**H24-B11-1**

**H24-B11-2**

報告書作成用柱状図  
(H26年9月)

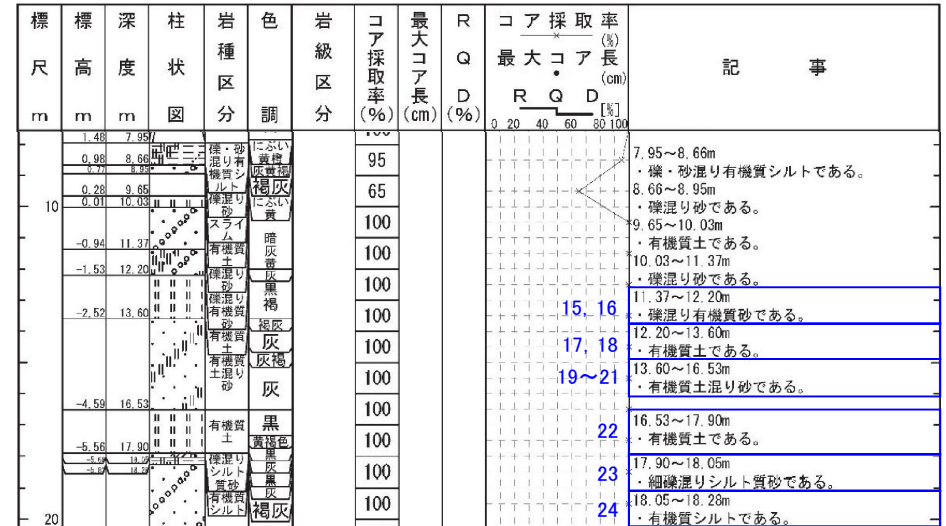
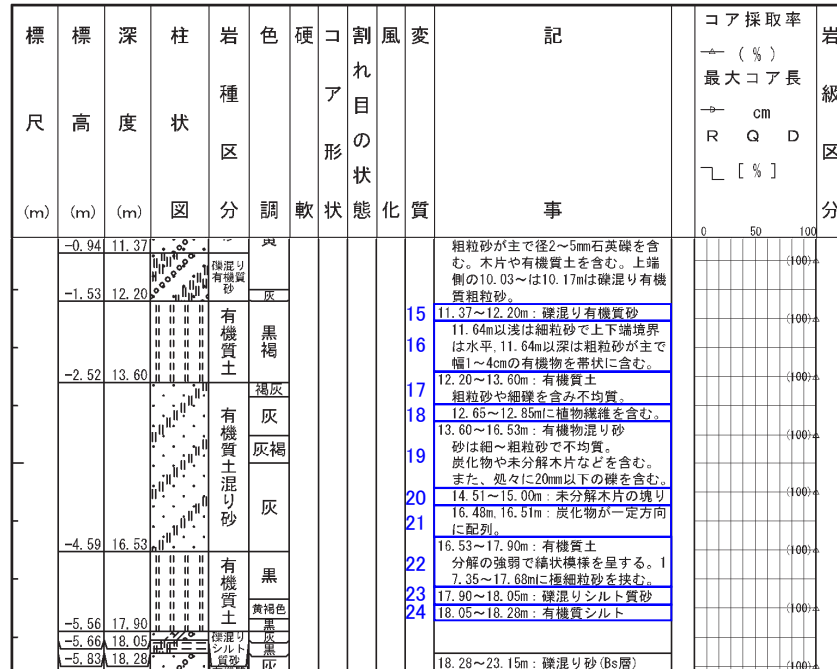
記事	報告書作成用柱状図(H26年9月)⇒申請書用柱状図
15, 16	・堆積物の記載は、埋土、砂礫等の性状を示すこととし、“岩種区分”欄に対応した層相名を記載。
17, 18	・堆積物の記載は、埋土、砂礫等の性状を示すこととし、“岩種区分”欄に対応した層相名を記載。
19~21	・堆積物の記載は、埋土、砂礫等の性状を示すこととし、“岩種区分”欄に対応した層相名を記載。
22	・堆積物の記載は、埋土、砂礫等の性状を示すこととし、“岩種区分”欄に対応した層相名を記載。
23	・表現の見直し(礫混り→細礫混り)。
24	・変更なし

報告書作成用柱状図  
(H26年9月)

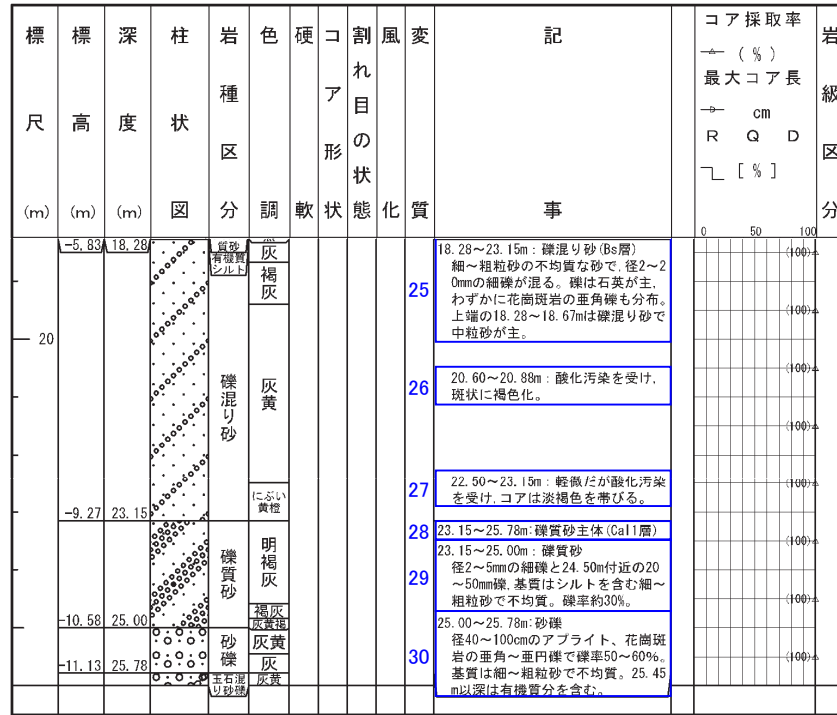
記事	報告書作成用柱状図(H26年9月)⇒申請書用柱状図
25~27	・堆積物の記載は、埋土、砂礫等の性状を示すこととし、“岩種区分”欄に対応した層相名を記載。
28	・区間毎の性状を個別に記載しているため、礫質砂主体とのまとめ書きについては削除。
29	・堆積物の記載は、埋土、砂礫等の性状を示すこととし、“岩種区分”欄に対応した層相名を記載。
30	・堆積物の記載は、埋土、砂礫等の性状を示すこととし、“岩種区分”欄に対応した層相名を記載。

報告書作成用柱状図  
(H26年9月)

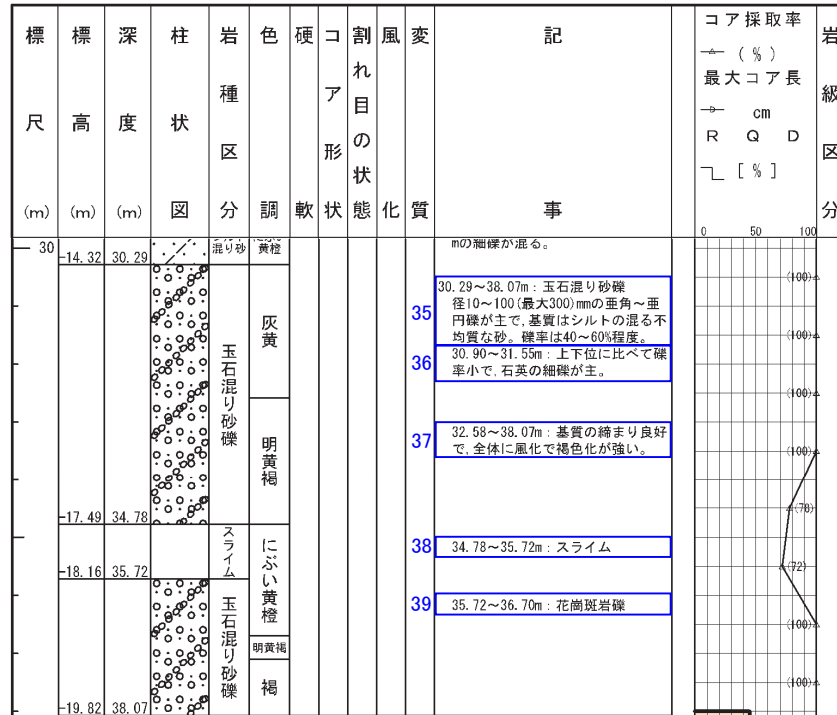
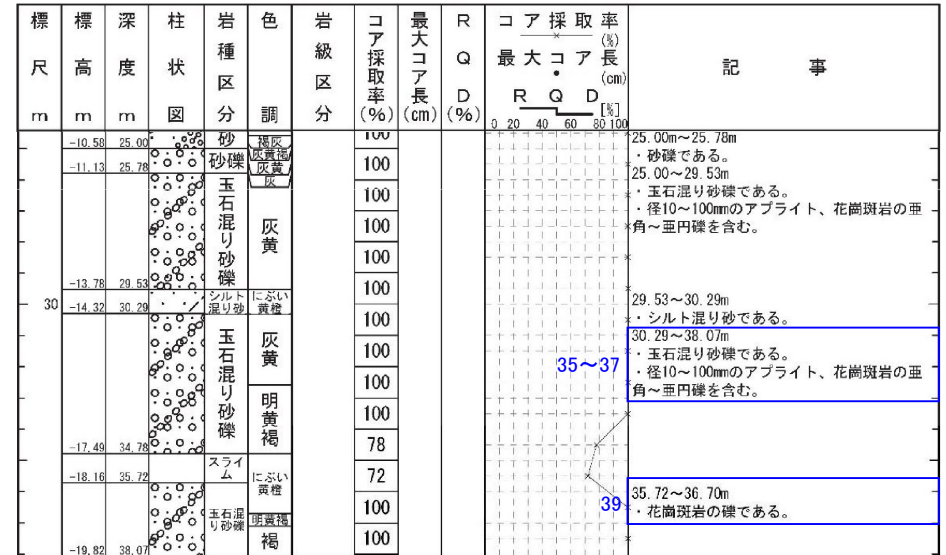
記事	報告書作成用柱状図(H26年9月)⇒申請書用柱状図
35~37	・堆積物の記載は、埋土、砂礫等の性状を示すこととし、“岩種区分”欄に対応した層相名を記載。 ・周囲に比べ含まれる礫が大きく、目立つことから、礫の特徴として、礫径、礫種、円磨度を記載。
38	・スライム区間については、“岩種区分”欄に記載しているため削除。
39	・変更なし

報告書作成用柱状図  
(H26年9月)

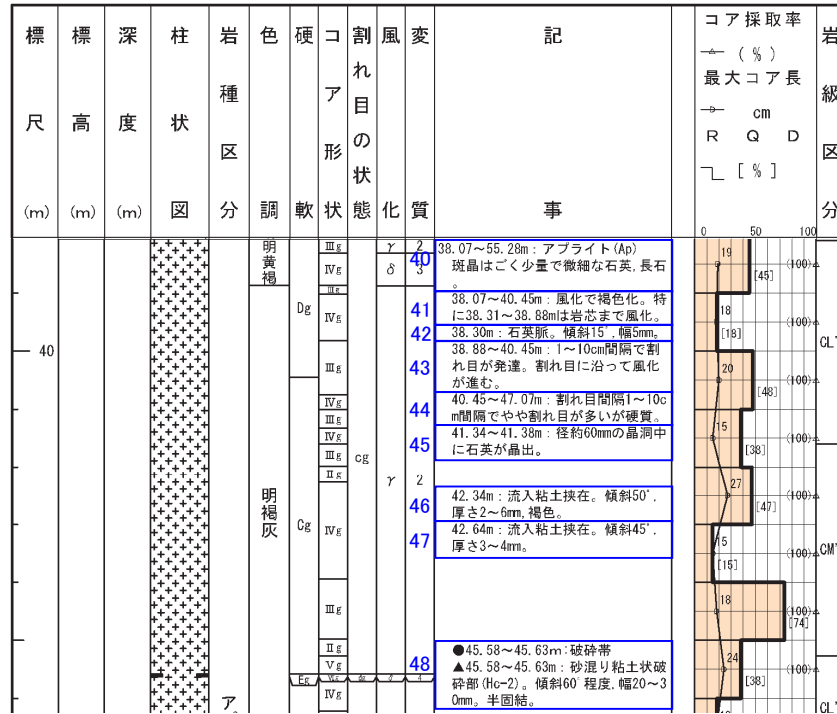
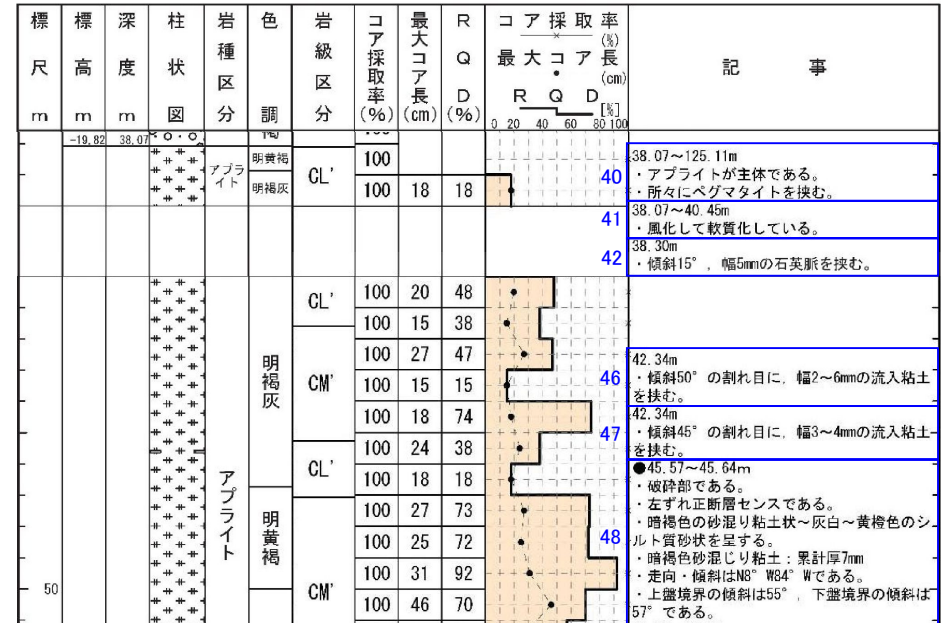
記事	報告書作成用柱状図(H26年9月)⇒申請書用柱状図
40	・一般的な岩相であり、斑晶の種類については、特に目立つ区間のみ記載することとしており、特に目立つ区間ではないため削除。 ・記事No.58,60,61,63に基づき、ペグマタイトの挟在を追記。
41	・“硬軟”欄に基づき、軟質化していると記載。 ・色調については補足的なものであるため削除。 ・風化の程度については、岩級区分で示しているため、岩芯まで風化との記載は削除。
42	・変更なし
43	・割れ目の発達の程度については、RQD, 最大コア長, 岩級区分で示しているため削除。 ・割れ目沿いの風化の程度については、当該区間の周囲と明瞭な差が認められないため削除。
44	・硬軟や割れ目の発達の程度については、RQD, 最大コア長, 岩級区分で示しているため削除。
45	・割れ目沿いの鉱物晶出については、補足的なものであるため削除。
46	・変更なし
47	・深度42.64m→42.34m <sup>※2</sup>
48	・色調, 粒度, 粘土の累計幅, 境界の傾斜について、申請前までに別途行っていた、地盤安定解析用の物性値設定を目的とした破砕部の再観察の結果に基づき記載。 ・深度45.58~45.63m→45.57~45.64m <sup>※2</sup> ・薄片観察の結果で得られた最新活動面の変位センスを記載。 ・ポアホールテレビの解析結果による最新活動面の走向・傾斜を記載。 ・硬軟については、申請書では記載しないこととしているため削除。

報告書作成用柱状図  
(H26年9月)

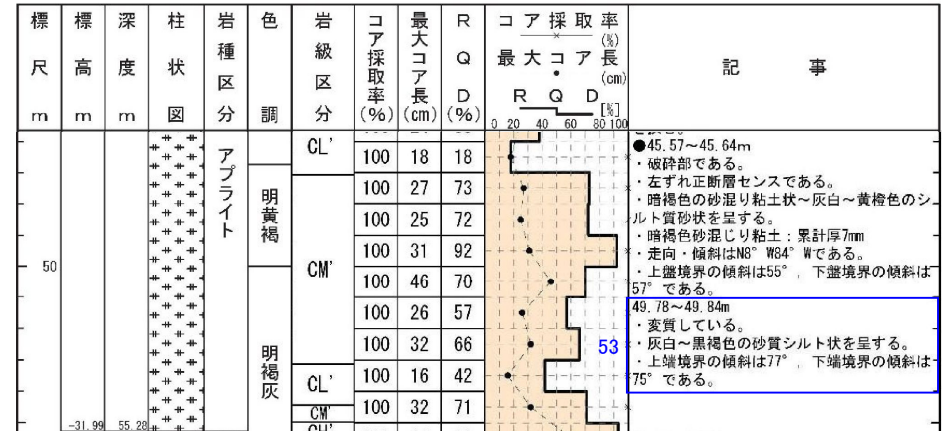
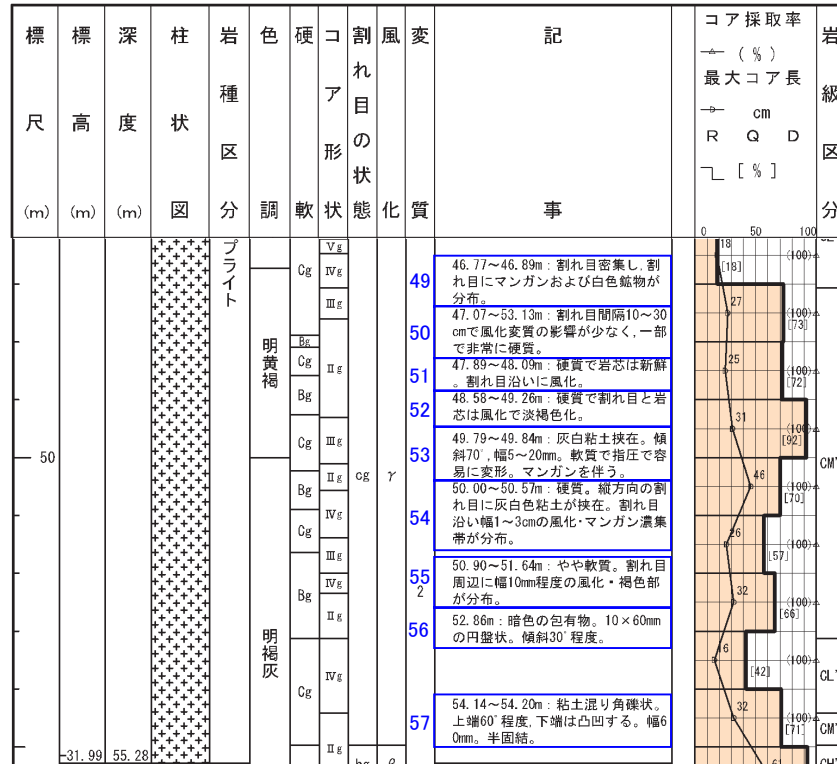
記事	報告書作成用柱状図(H26年9月)⇒申請書用柱状図
49	・割れ目の発達程度については、RQD、最大コア長、岩級区分で示しているため削除。 ・割れ目沿いのマンガン、鉱物晶出については、補足的なものであるため削除。
50	・硬軟や割れ目の発達程度については、RQD、最大コア長、岩級区分で示しているため削除。
51	・硬軟の程度については、岩級区分で示しているため削除。 ・割れ目沿いの風化については、補足的なものであるため削除。
52	・硬軟については、岩級区分で示しているため削除。 ・色調については、補足的なものであるため削除。
53	・深度、変質、粒度、境界の傾斜については、申請書前までに別途行っていた、地盤安定解析用の物性値設定を目的とした再観察の結果に基づき記載。
54	・硬軟については、岩級区分で示しているため削除。 ・粘土を挟在するが、直線性に乏しく、周囲の岩盤に劣化が認められないことから削除。 ・割れ目沿いの風化、マンガンについては、補足的なものであるため削除。
55	・割れ目沿いの風化、変色については、補足的なものであるため削除。 ・硬軟の程度については、岩級区分で示しているため削除。
56	・包有物については、補足的なものであるため削除。
57	・粘土混じり角礫状を呈するが、掘削時の機械割れと判断し削除。

報告書作成用柱状図  
(H26年9月)

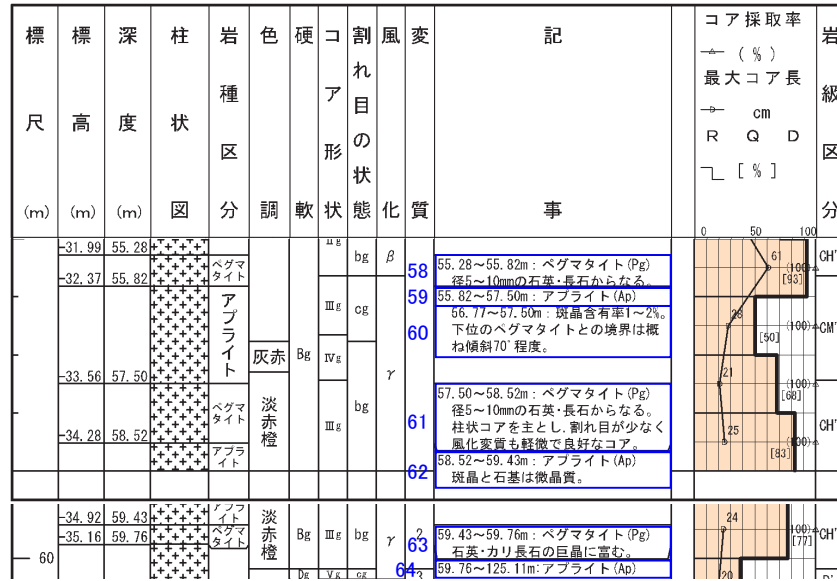
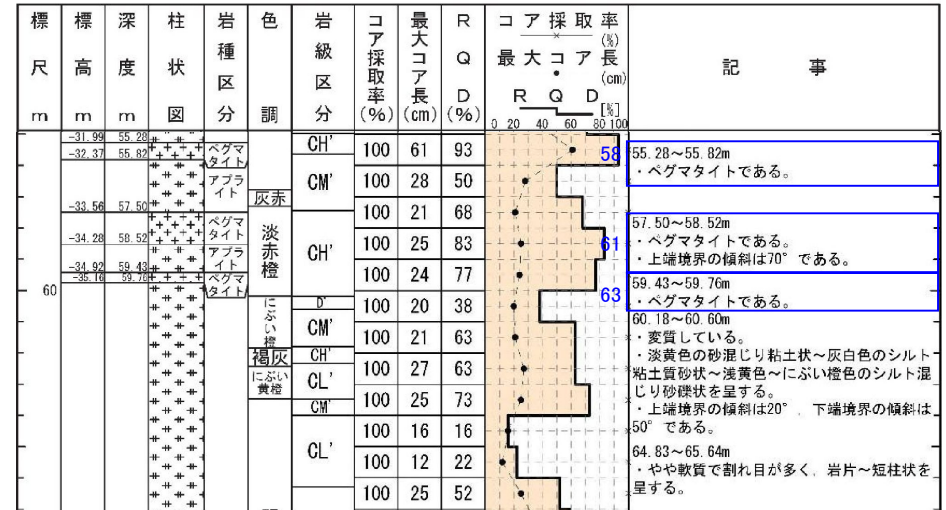
記事	報告書作成用柱状図 (H26年9月) ⇒ 申請書用柱状図
58	・ベグマタイトの一般的な特徴を有しており、斑晶の種類、粒径については削除。
59, 60	・上位のベグマタイトを挟在物として記事No.40と統合しているため削除。
61	・ベグマタイトの一般的な特徴を有しており、斑晶の種類、粒径については削除。 ・記事No.60に基づき境界傾斜を記載。
62	・ベグマタイトを挟在物としてNo.40と統合しているため削除。
63	・ベグマタイトの一般的な特徴を有しており、斑晶の種類、粒径については削除。
64	・ベグマタイトを挟在物としてNo.40と統合しているため削除。

報告書作成用柱状図  
(H26年9月)

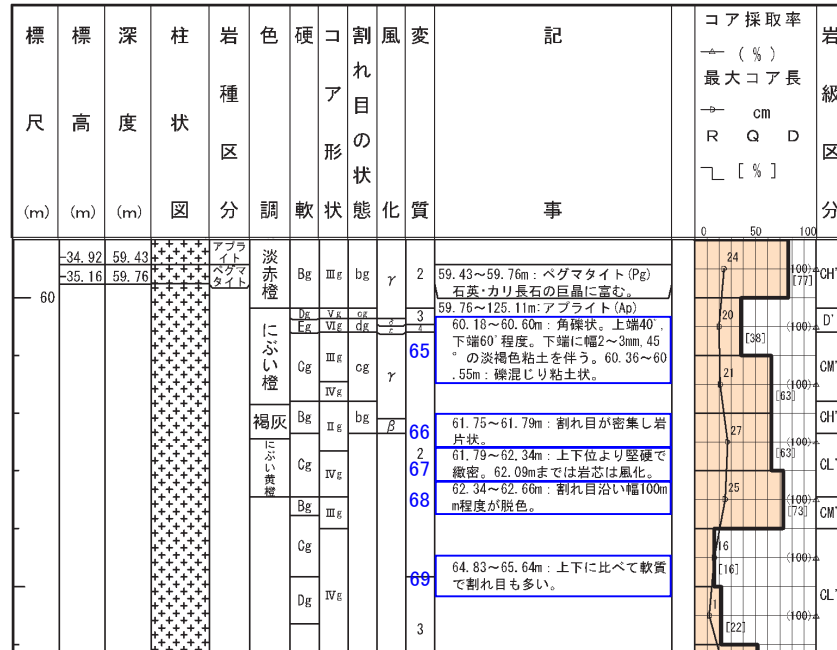
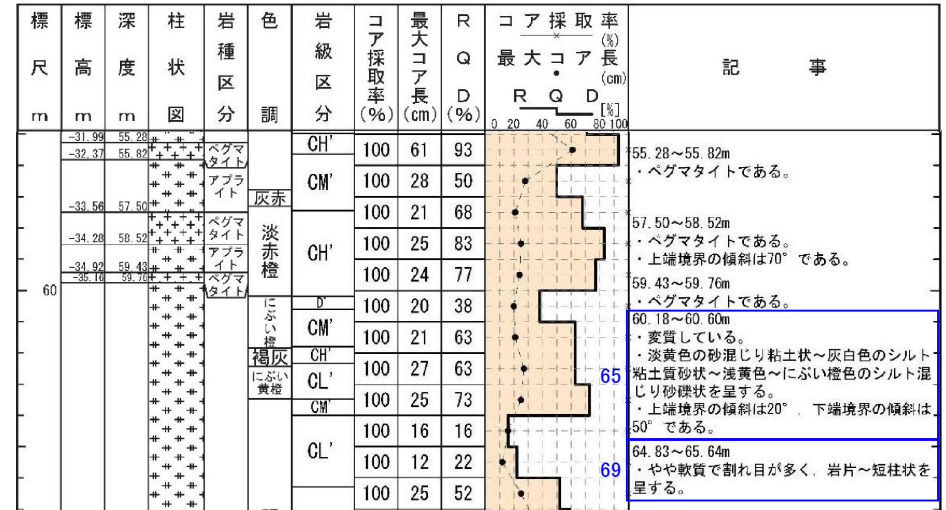
記事	報告書作成用柱状図 (H26年9月) ⇒ 申請書用柱状図
65	<ul style="list-style-type: none"> <li>・“変質”欄に基づき、変質していると記載。</li> <li>・色調、粒度については、申請書前までに別途行っていた、地盤安定解析用の物性値設定を目的とした再観察の結果に基づき記載。</li> <li>・上端境界の傾斜40° → 20° ※1</li> <li>・下端境界の傾斜45° → 50° ※2</li> </ul>
66	<ul style="list-style-type: none"> <li>・割れ目の発達程度については、RQD、最大コア長、岩級区分で示しているため削除。</li> </ul>
67	<ul style="list-style-type: none"> <li>・硬軟の程度については、岩級区分で示しているため削除。</li> <li>・風化の程度については、当該区間の周囲と明瞭な差が認められないため削除。</li> </ul>
68	<ul style="list-style-type: none"> <li>・割れ目沿いの脱色については、補足的なものであるため削除。</li> </ul>
69	<ul style="list-style-type: none"> <li>・割れ目の発達程度については、“コア形状”欄に基づき岩片~短柱状と追記。</li> <li>・硬軟については、岩級区分で示しているため削除。</li> </ul>

報告書作成用柱状図  
(H26年9月)

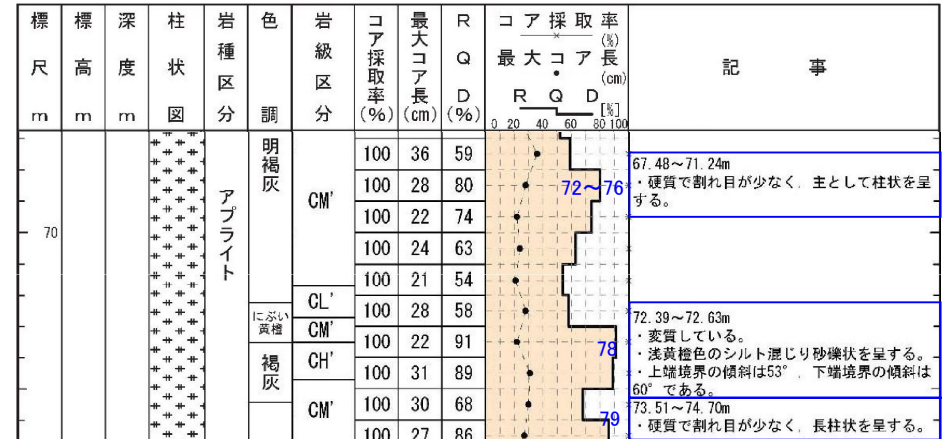
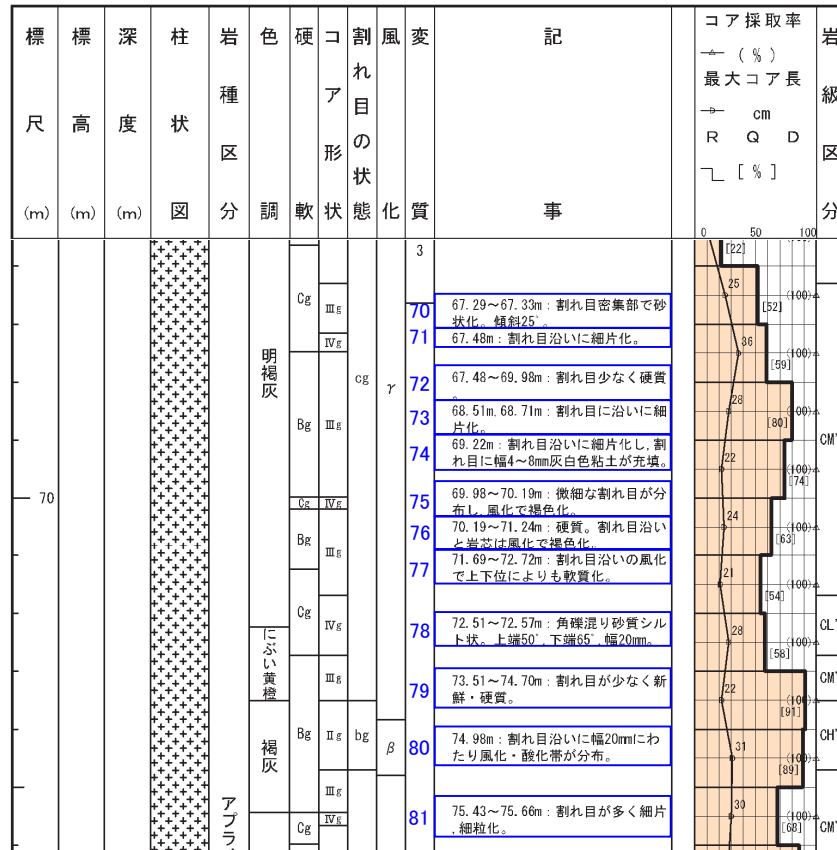
記事	報告書作成用柱状図(H26年9月)⇒申請書用柱状図
70	・割れ目が発達し砂状化するが、直線性や連続性に乏しいことから削除。
71	・割れ目沿いで細片化するが、掘削時の機械割れと判断し削除。
72~76	・“硬軟”欄に基づき硬質と記載。 ・“コア形状”欄に基づき柱状と記載。 ・一部割れ目沿いで細片化し粘土を挟在するが、連続性に乏しく、周囲の岩盤に劣化が認められないことから削除。 ・割れ目沿いの風化については、補足的なものであるため削除。
77	・硬軟の程度については、岩級区分で示しているため削除。 ・割れ目沿いの風化については、補足的なものであるため削除。
78	・変質、色調、粒度、境界の傾斜については、申請書前までに別途行っていた、地盤安定解析用の物性値設定を目的とした再観察の結果に基づき記載。 ・深度72.51~72.57m→72.39~72.63m※1、※4
79	・“コア形状”欄に基づき長柱状と記載。
80	・割れ目沿いの風化、酸化については、補足的なものであるため削除。
81	・割れ目沿いで細粒、細片化するが、掘削時の機械割れと判断し削除。

報告書作成用柱状図  
(H26年9月)

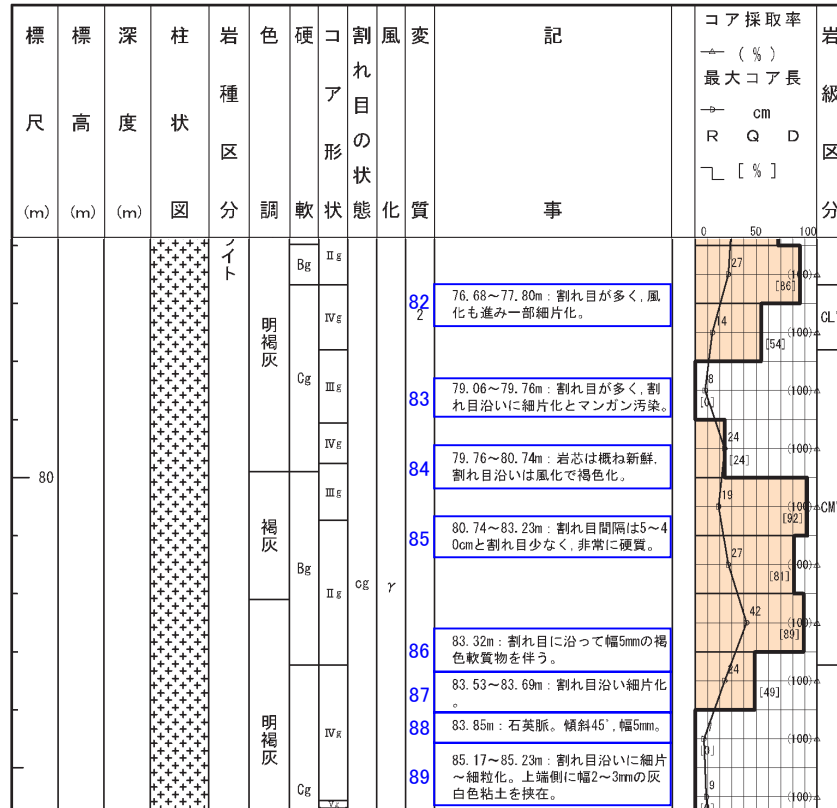
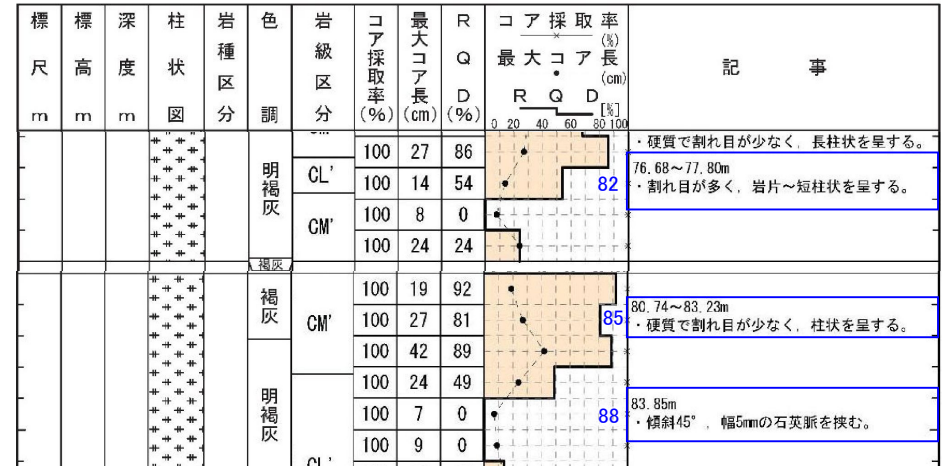
記事	報告書作成用柱状図(H26年9月)⇒申請書用柱状図
82	<ul style="list-style-type: none"> <li>・割れ目の発達程度については、“コア形状”欄に基づき岩片～短柱状と記載。</li> <li>・風化程度については、当該区間の周囲と明瞭な差が認められないため削除。</li> </ul>
83	<ul style="list-style-type: none"> <li>・割れ目の発達程度については、RQD、最大コア長、岩級区分で示しているため削除。</li> <li>・割れ目沿いで細片化するが、挟在物の連続性に乏しく、周囲の岩盤に劣化が認められないことから削除。</li> <li>・割れ目沿いのマンガン汚染については、補足的なものであるため削除。</li> </ul>
84	<ul style="list-style-type: none"> <li>・風化程度については、当該区間の周囲と明瞭な差が認められないため削除。</li> </ul>
85	<ul style="list-style-type: none"> <li>・割れ目の発達程度については、“コア形状”欄に基づき柱状と記載。</li> </ul>
86	<ul style="list-style-type: none"> <li>・割れ目沿いに軟質物を伴うが、連続性に乏しく、周囲の岩盤に劣化が認められないことから削除。</li> </ul>
87	<ul style="list-style-type: none"> <li>・割れ目沿いで細片化するが、掘削時の機械割れと判断し削除。</li> </ul>
88	<ul style="list-style-type: none"> <li>・変更なし</li> </ul>
89	<ul style="list-style-type: none"> <li>・割れ目沿いで細片化し粘土を挟在するが、粘土は直線性や連続性に乏しいことから削除。</li> </ul>
